耐震設計審査指針の改訂に伴う

福島第一原子力発電所 5号機

耐震安全性に係る中間報告の評価について

原子力安全・保安院

図ー 2 (1) 双葉断層の基本震源モデル及び不確かさを考慮した震源モデル (その1)

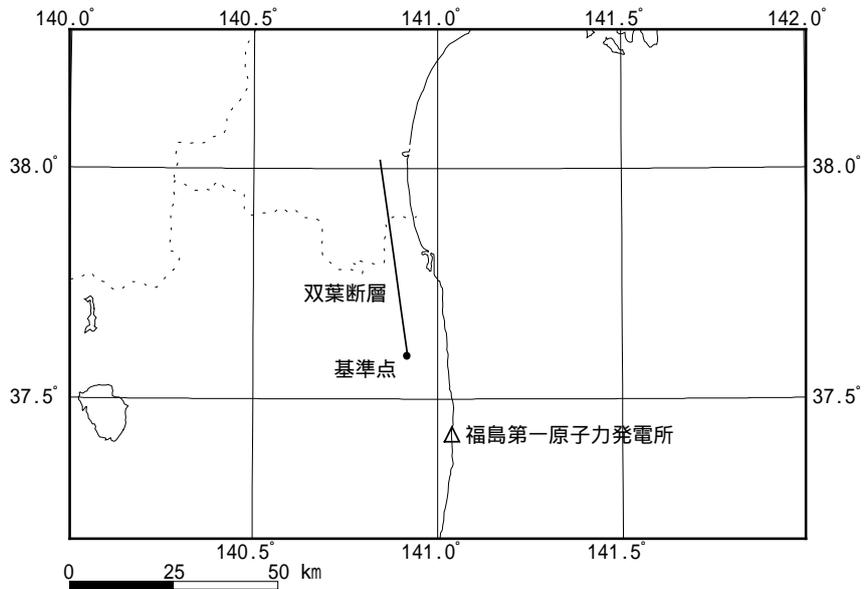
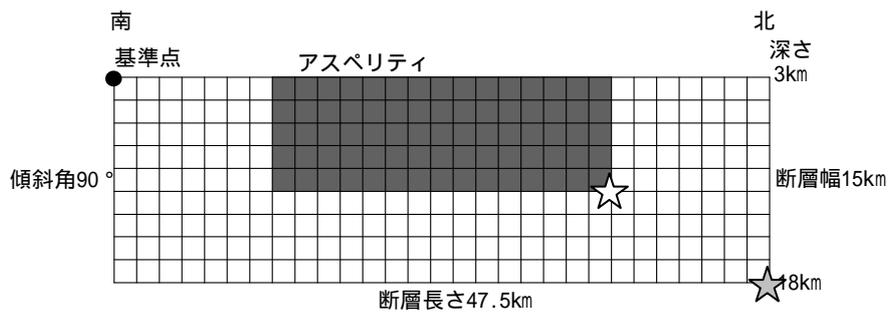
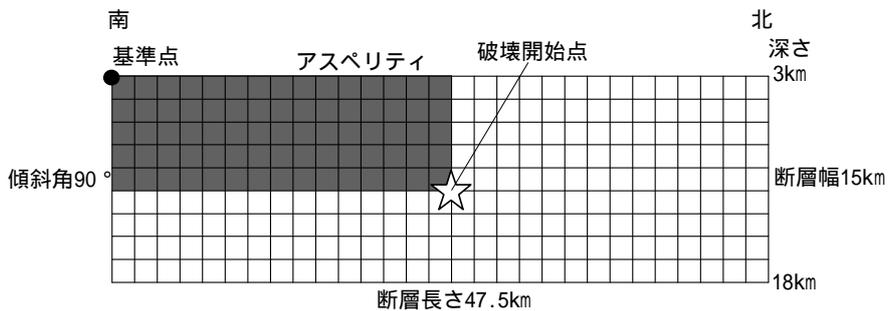
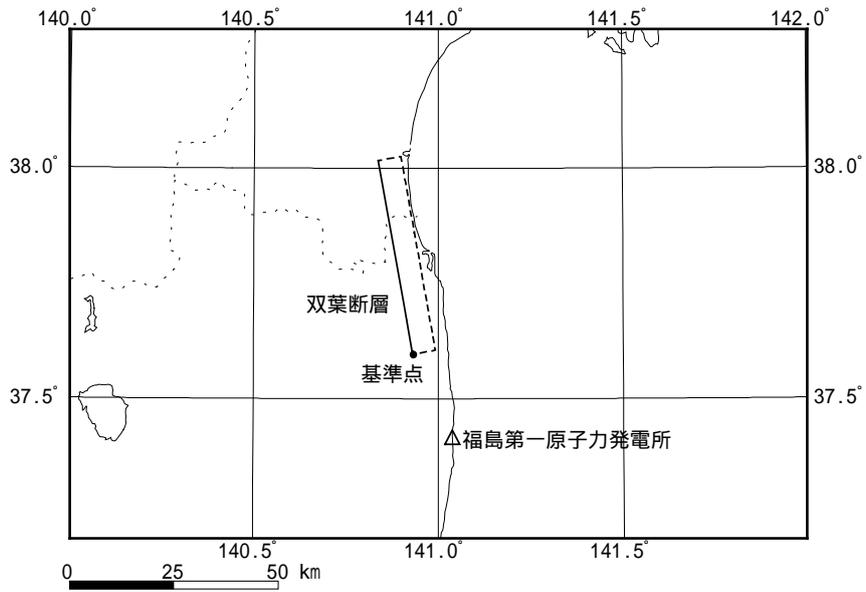
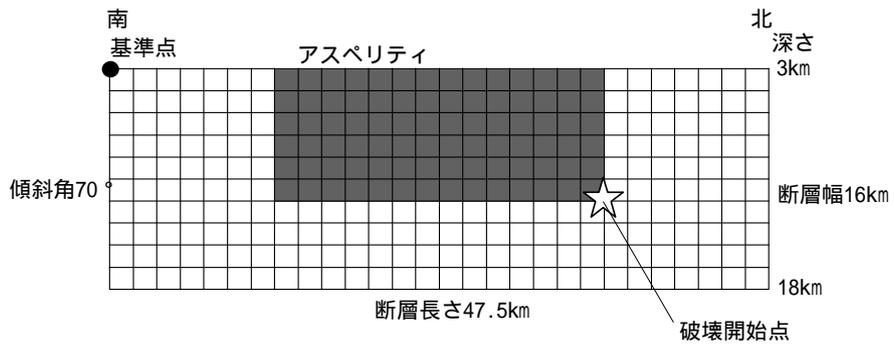
合同Aサブグループでは、東京電力が設定した双葉断層による地震(長さ約47.5km)の震源モデルの妥当性について検討を行った。その検討結果に基づく当院の評価は以下のとおりである。

地震発生層については、気象庁地震カタログ（1997年10月～2008年5月）を用いた敷地周辺の100km程度以内の範囲の微小地震分布による検討、敷地周辺の速度構造に関する検討等から、地震発生層の上端深さを6km、下端深さを18kmとしていること、地震発生層の下端深さの設定が地殻熱構造やコンラッド面に関する知見に概ね対応していること、双葉断層の位置する敷地の北方では微小地震分布が相対的に浅くなる傾向がみられるため、双葉断層による地震の地震動評価に当たって、不確かさを予め考慮して地震発生層の上端深さを3kmとしていることを確認した。

不確かさを考慮した震源モデルのパラメータのうちアスペリティの位置については、敷地に最も近い南端に設定していること、破壊開始点については、敷地に及ぼす影響が最も大きい巨視的断層面の下端に設定していることを確認した。また、断層傾斜角については、地質調査結果から双葉断層は左横ずれ西上がりの断層であること及び現在の応力場が東西圧縮であることの2点を踏まえると、双葉断層が西傾斜の断層であると推定されるものの、地震動評価の観点から断層傾斜角の不確かさケースとして敷地に与える影響の大きい東傾斜70°を設定していることを確認した。

新潟県中越沖地震の震源断層の応力降下量が1.5倍程度大きかったことを踏まえた対応については、双葉断層の基本震源モデルの応力降下量を1.5倍した場合の応答スペクトルと基準地震動 S_s-1 を比較し、応力降下量の不確かさケースを考慮した応答スペクトルが、基準地震動 S_s-1 を下回ることを確認した。

なお、双葉断層による地震の断層長さを約47.5kmから約37kmに見直すことによる基準地震動に及ぼす影響については、双葉断層による地震（断層長さ約37km）の基本震源モデルを対象としたハイブリッド法による地震動評価を実施した結果から、その影響が小さいことを確認した。

以上より、当院は、双葉断層の震源モデルのパラメータ及びその不確かさとして断層傾斜角等を考慮した震源モデルのパラメータは妥当なものと判断した。

図-3 (1) 塩屋崎沖の地震の基本震源モデル及び不確かさを考慮した震源モデル

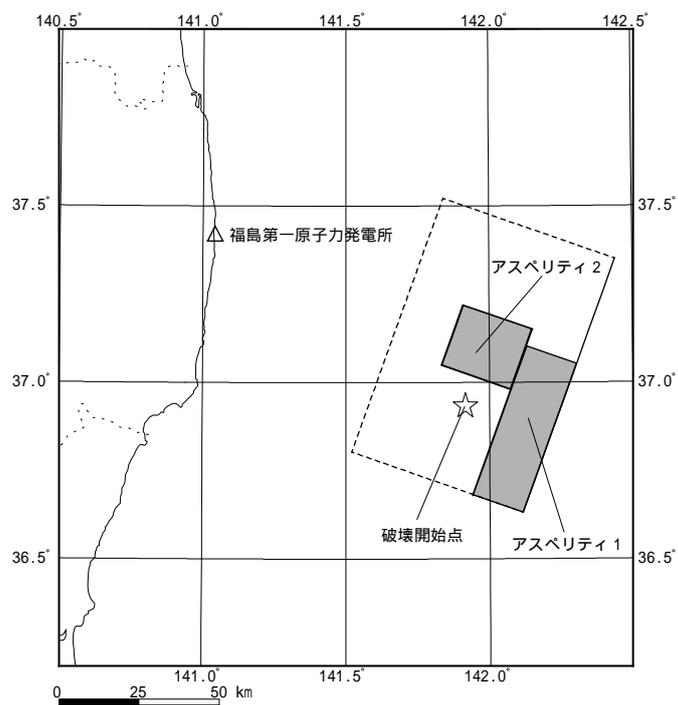
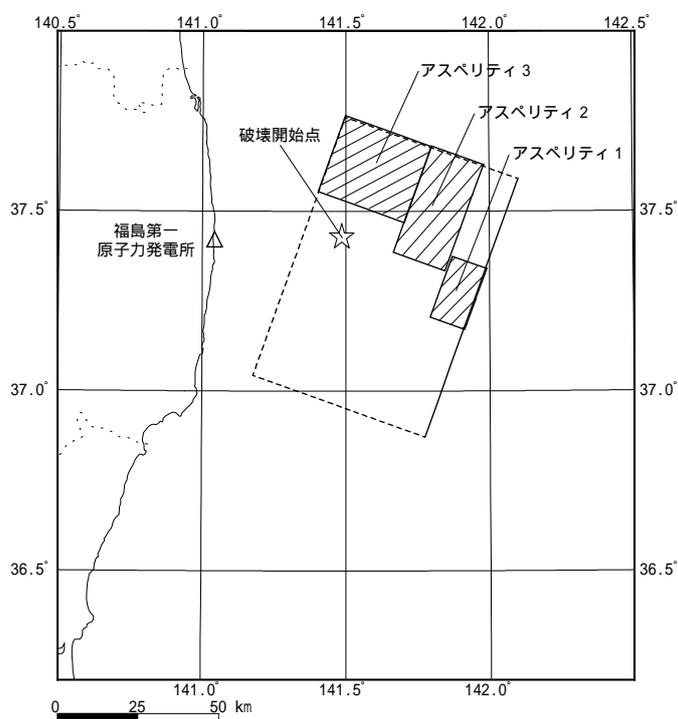
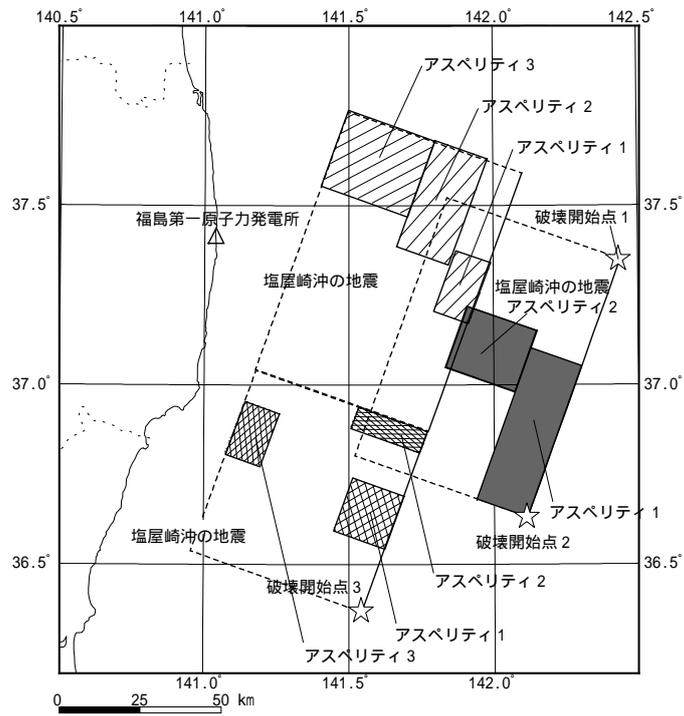
合同Aサブグループでは、東京電力が設定した塩屋崎沖の地震の震源モデルの妥当性について検討を行った。その検討結果に基づき当院は、基本震源モデルとして、塩屋崎沖の地震②及び塩屋崎沖の地震③をそれぞれ単独で考慮し、基本震源モデル及びその断層パラメータとして、池田ほか(2008)⁽⁹⁾による1938年塩屋崎沖地震の波形インバージョン解析結果に基づく特性化震源モデルを参考に設定していることを確認した。不確かさを考慮した震源モデルのパラメータとしては、1938年塩屋崎沖の地震群が約半年の間に連続して発生していることを踏まえ、塩屋崎沖の地震①を含めた塩屋崎沖地震群の3つの地震が連動する場合を想定していることを確認した。また、破壊開始点について、敷地に近づく方向に設定していることを確認した。

以上のことから、当院は、塩屋崎沖の地震の基本震源モデル及び不確かさを考慮した震源モデルは妥当なものと判断した。

図一 4 想定敷地下方の地震の基本震源モデル及び不確かさを考慮した震源モデル

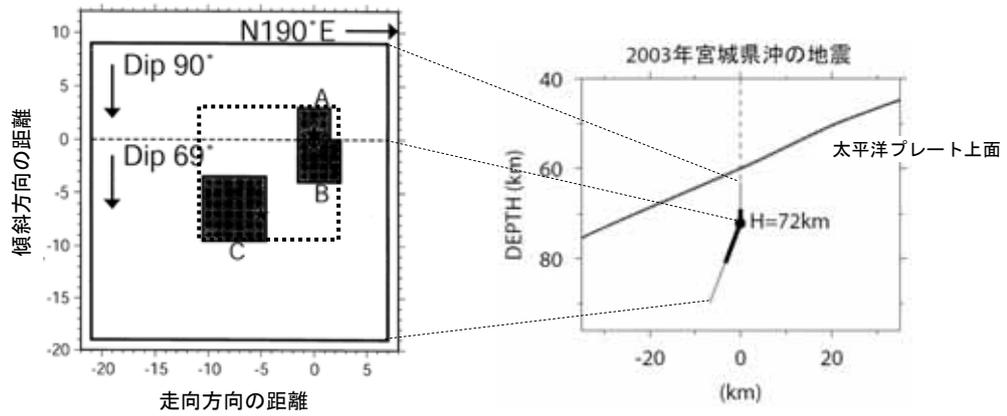
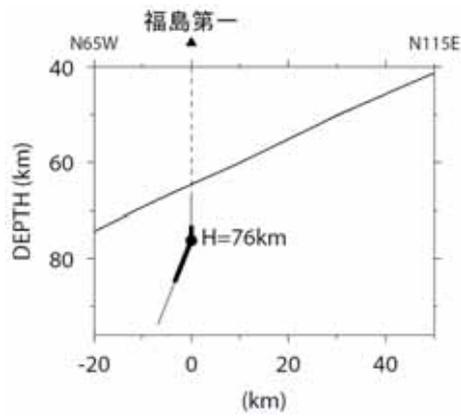
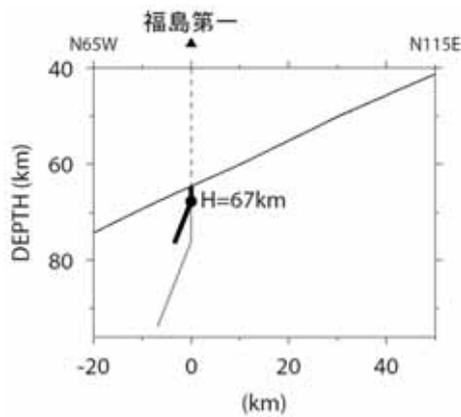
合同Aサブグループでは、東京電力が設定した想定敷地下方の地震の震源モデルの妥当性について検討を行った。その検討結果に基づき当院は、不確かさを考慮した震源モデルのパラメータについて、地震規模として敷地周辺の海洋プレート内地震の既往最大を設定していること、発生位置として敷地下方の太平洋プレート内に設定していること、さらに、発生位置の不確かさとして基本震源モデルの断層上端を太平洋プレート上面位置に設定(断層面を9km浅く設定)していること、その他のパラメータとして浅野ほか(2004)による2003年宮城県沖の地震(M7.1)の特性化震源モデルを参考に設定していることは妥当なものと判断した。

図-5 地震動評価結果及び基準地震動 Ss

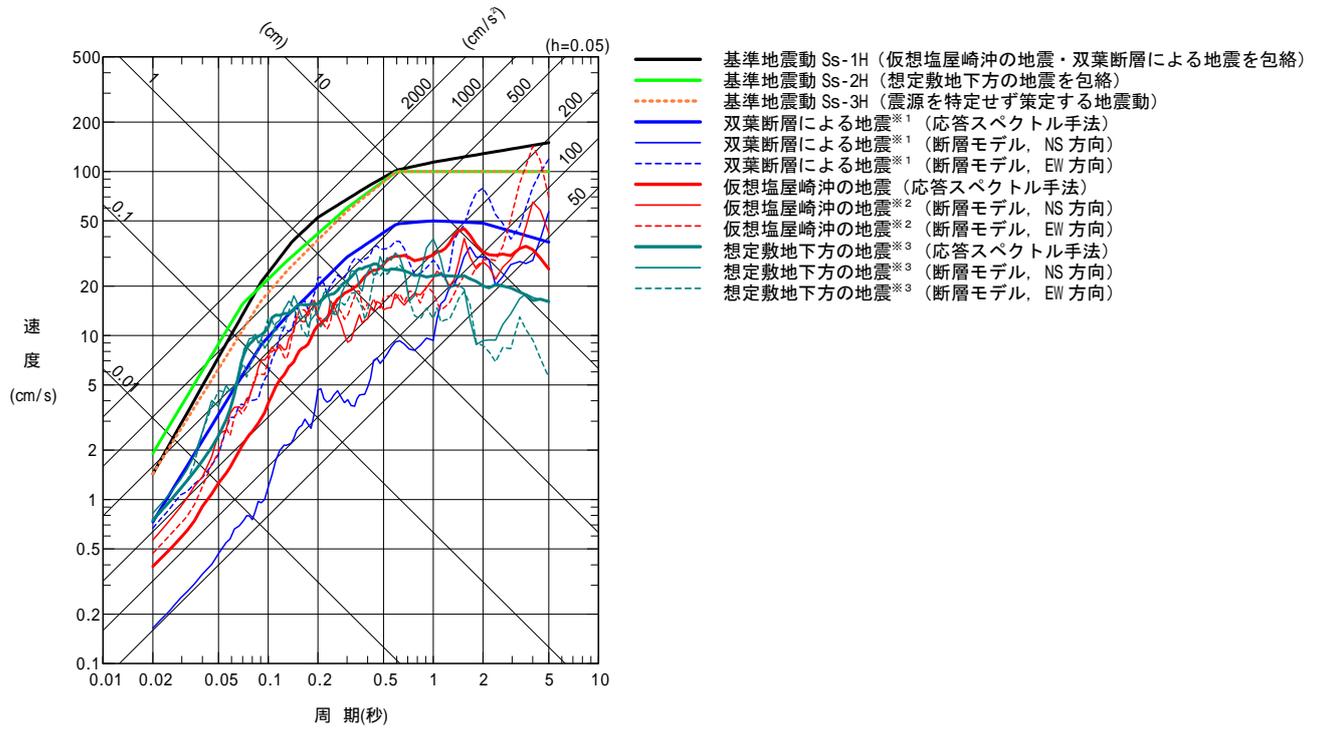
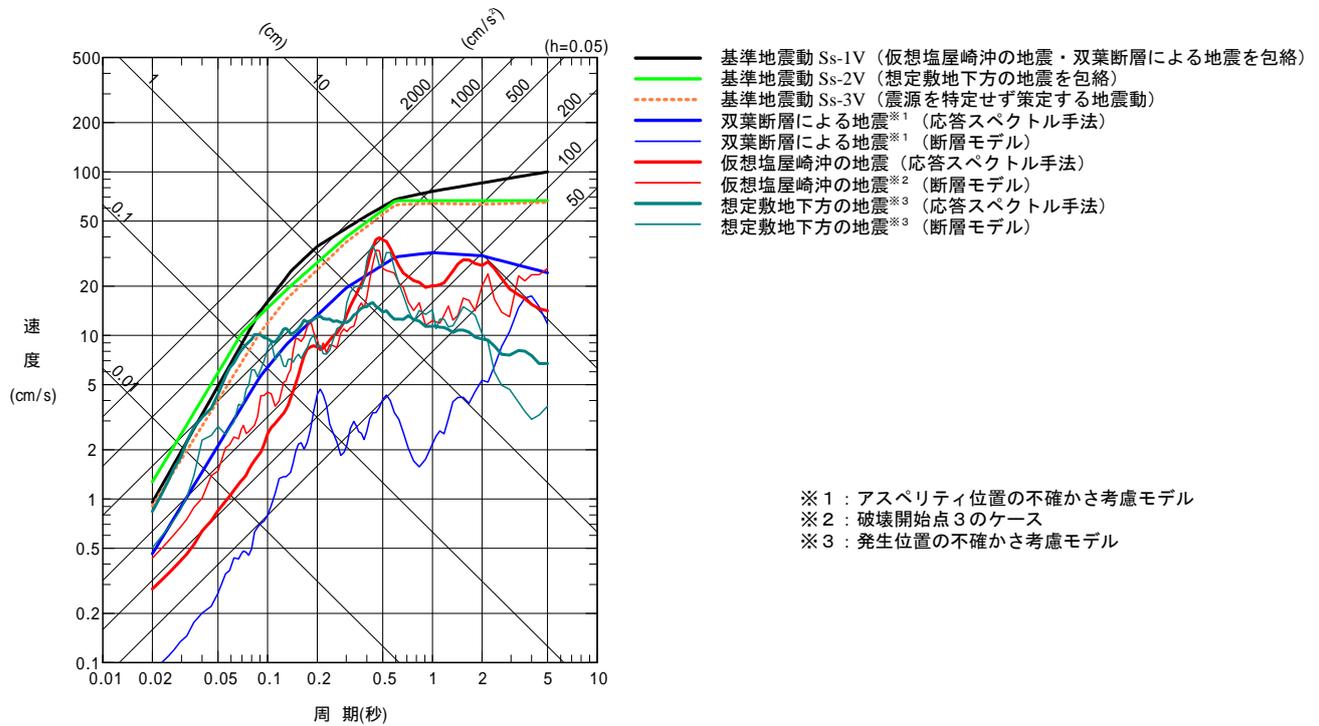
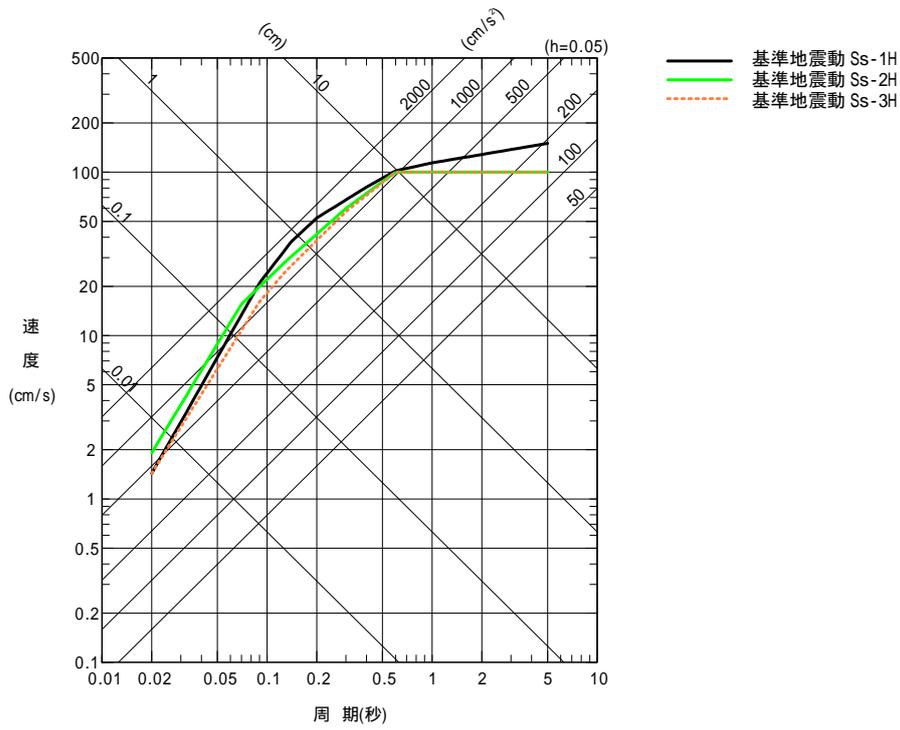
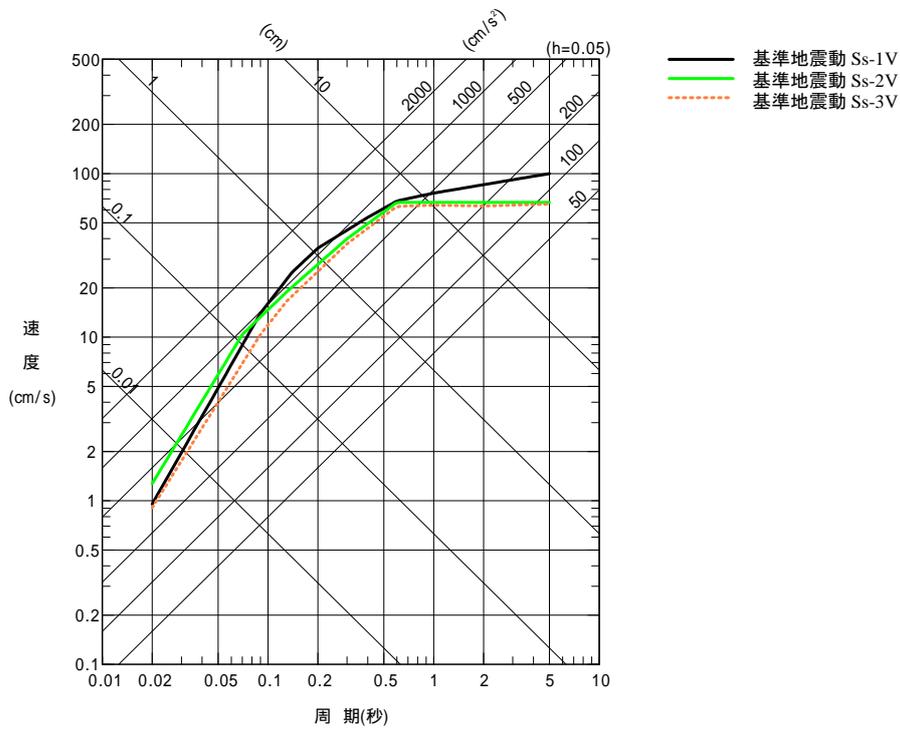
合同 A サブグループの検討結果に基づき当院は、東京電力が「震源を特定して策定する地震動」を包絡させた設計用応答スペクトルを基準地震動 Ss-1 及び Ss-2 とし、また、また、「震源を特定せず策定する地震動」による設計用応答スペクトルを基準地震動 Ss-3 として設定していることは妥当なものと判断した。

その後、合同ワーキンググループにおいて、津波堆積物の調査結果を踏まえた 869 年貞観の地震に関する文献⁽¹⁴⁾を考慮した検討をすべきとの意見があったため、当該文献において提案された津波シミュレーションに基づく波源モデルを震源断層と仮定した上で、耐専式により地震動評価を実施し、基準地震動 Ss に及ぼす影響を検討した。その検討結果に基づき当院は、869 年貞観の地震の津波評価における波源モデルを震源断層と仮定した地震動評価結果が、プレート間地震を考慮して策定された基準地震動 Ss-1 の設計用応答スペクトルを全周期帯において下回り、周期ごとの最大振幅値の比率として 1/2 程度以下であることを確認した。なお、現在、研究機関等により 869 年貞観の地震に係る津波堆積物や津波の波源等に関する調査研究が行われていることを踏まえ、当院は、今後、事業者が津波評価及び地震動評価の観点から、適宜、当該調査研究の成果に応じた適切な対応を取るべきと考える。

図-7 福島第一5号機 原子炉建屋の地震応答解析モデル

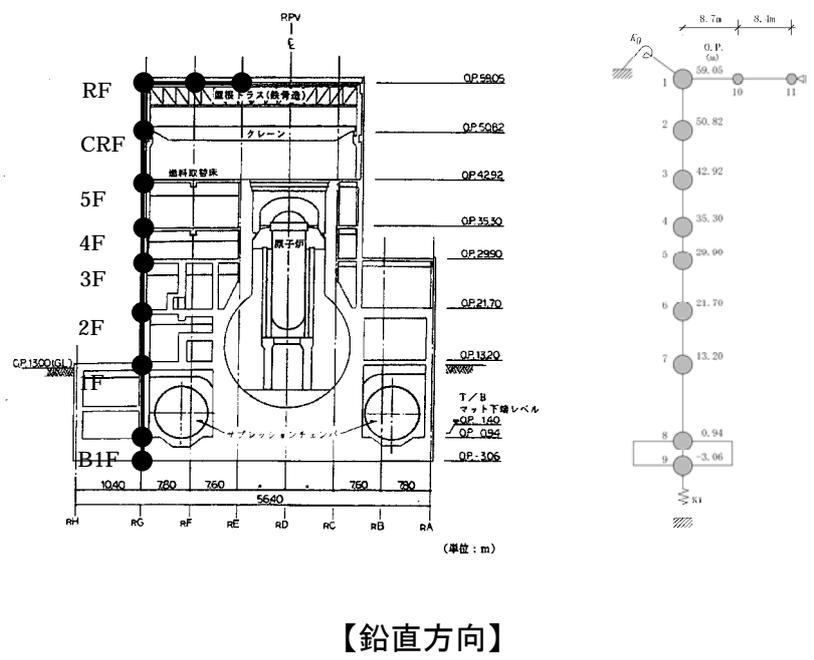
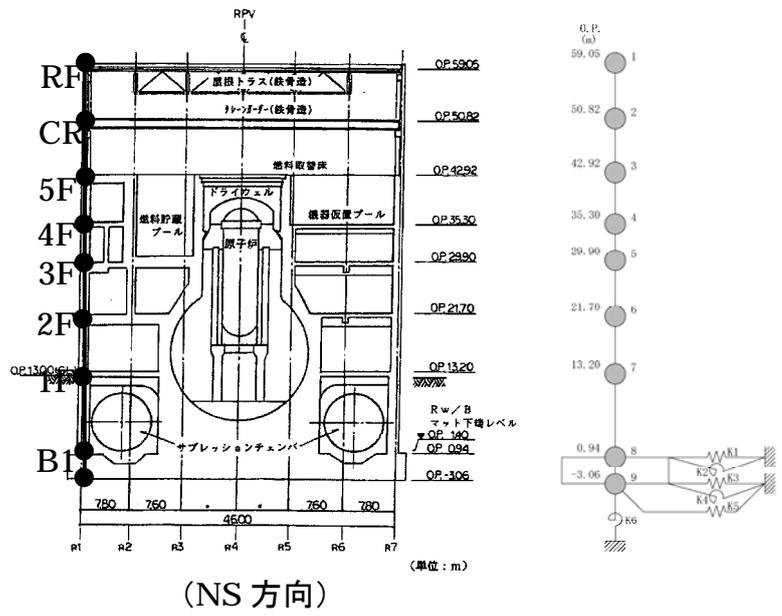
構造Aサブグループでは、東京電力が作成した原子炉建屋の水平方向及び鉛直方向の地震応答解析モデルの妥当性について検討した。

水平方向の地震応答解析モデルについては、既往評価におけるモデルに対して、最新の知見及び基準等を反映したモデルに変更していることから、モデル化や物性の設定に係る変更点の詳細について検討した。

その検討結果に基づき当院は、変更点として、地盤ばねの剛性について、Timoshenko, Barkan の式による評価（側面の水平ばね、基礎底面の水平ばね及び回転ばね）から JEAG4601-1991 追補版による相互作用ばねの評価（側面、基礎底面の水平ばね及び回転ばね）に変更したこと、地盤ばねの水平方向及び回転方向の減衰について、各モードで一律5%の評価から、JEAG4601-1991 追補版を基に近似法による減衰係数をモード減衰に等価な建屋の減衰マトリクスに後から組み込む評価に変更したこと、RC造部の剛性について、コンクリートの設計基準強度による評価からコンクリートの実強度による評価に変更したこと、建屋の剛性のうちせん断剛性について、耐震壁の全体面積の1/2としてせん断断面積を各方向へ均等に配分した評価から、各方向において要件を満たす耐震壁のせん断断面積を個別に算定する評価に変更したこと、曲げ剛性について、有効フランジ幅を1/2から1/4、断面2次モーメントの算定における中立軸を炉心位置から耐震要素毎に個別に設定した位置に変更したことを確認した。

評価手法として、JEAG4601-1991 追補版に例示された NOVAK の方法を適用したことについては、原子炉建屋の周辺にタービン建屋及び廃棄物処理建屋が隣接しているが、原子炉建屋の基礎版側面と地盤が全面で密着しており、基礎版側面の地盤ばねの評価に NOVAK の方法を適用して支障がないことを確認した。なお、側面回転ばねについては、建屋の回転（ロッキング）変形に伴う側面地盤の抵抗（摩擦力）を評価するために考慮しているが、側面回転ばねの有無をパラメータとしたパラメータスタディを実施した結果から、側面回転ばねの有無が水平方向の建屋応答に与える影響は小さいことを把握した。

原子炉建屋の水平方向及び鉛直方向の地震応答解析モデルの物性のうち、RC 造部の剛性を評価する際に用いるコンクリート強度については、新潟県中越沖地震に対する柏崎刈羽原子力発電所の健全性評価において、コンクリートの実強度により RC 造部の剛性を求め、より実状に近づけることで概ね地震観測記録を再現できるという知見が得られたとして、過去に原子力発電所内で実施された高経年化技術評価、コンクリート健全性評価及び建築設備点検等における圧縮強度試験結果から推定した実強度として、圧縮強度のばらつきを考慮し、平均値をやや下回る値を採用していることを確認した。RC 造部の剛性評価に用いるコンクリート強度をパラメータとしたパラメータスタディを実施した結果から、コンクリート強度について実強度として設定した値か設計基準強度かで水平方向及び鉛直方向の建屋応答に与える影響は小さいことを把握した。

構造 A サブグループでは、既往評価から水平方向の地震応答解析モデルを変更したことによる影響について、耐震安全性評価の地震応答解析モデルに、既往評価における入力地震動であるエルセントロ波及びタフト波（最大加速度を 180Gal に基準化。以下「180Gal 既往波」という。）を解放基盤表面まで引き下げた地震動を算定し、それを入力とした地震応答解析を実施し、既往評価の結果と比較した。その結果に基づき当院は、既往評価に比べ、180Gal 既往波を耐震安全性評価の地震応答解析モデルに入力した場合の最大応答加速度が小さくなっていることを把握した。その要因としては、建屋と地盤との相互作用を考慮した地盤ばねを地震応答解析モデルに用いたこと及び次元波動論による入力地震動評価を実施していることが考えられる。なお、これらは既往評価や工事計画認可において実績のあるモデルの設定方法や入力方法である。

構造 A サブグループでは、RC 造部の減衰定数を 5%としていることの妥当性について、建屋と地盤のそれぞれの減衰の設定方法と運動方程式における粘性減衰系マトリクスの構成方法に係る検討を行った。その検討結果に基づき当院は、建屋の減衰を振動数に対して一定とし、地盤ばねに与える減衰を除いた建屋のモード減衰をひずみエネルギーに比例するものとして求めた上で、これに等価な建屋の粘性減衰系マトリクスを構成させていること、地盤ばねの減衰として、JEAG4601-1991 追補版による相互作用ばねの評価に基づき粘性減衰係数を設定していること、建屋の粘性減衰系マトリクスと地盤の粘性減衰係数を併せて建屋・地盤連成系の粘性減衰マトリクスを構成させていることを確認した。これらを踏

まえ、構造 A サブグループでは、各次モードの振動数に応じた地盤の減衰定数を算定し、全体系の各次の振動数における建屋及び地盤それぞれのひずみエネルギーの比率に応じたモード減衰（全体系のひずみエネルギー比例型モード減衰定数）を算定し、それらの比較検討を行った。その検討結果に基づき当院は、原子炉建屋の水平方向の地震応答解析モデルについて、全体系の減衰に対して地盤の逸散減衰の占める割合が相対的に高く、建屋の減衰の占める割合が相対的に低い傾向が現れていること（福島第一原子力発電所が比較的軟質な岩盤上に設置され周辺地盤に埋め込まれていることと整合的）を確認した。また、RC 造部の減衰定数をパラメータとしたパラメータスタディを実施した結果から、RC 造部の減衰定数が 5%か 3%かで水平方向及び鉛直方向の建屋応答に与える影響は小さいことから、建屋・地盤を含めた全体系の減衰の中で RC 造部の減衰定数を 5%と設定して支障無いものと判断した。

以上のことから、当院は、東京電力が作成した原子炉建屋の水平方向及び鉛直方向の地震応答解析モデルは妥当なものと判断した。
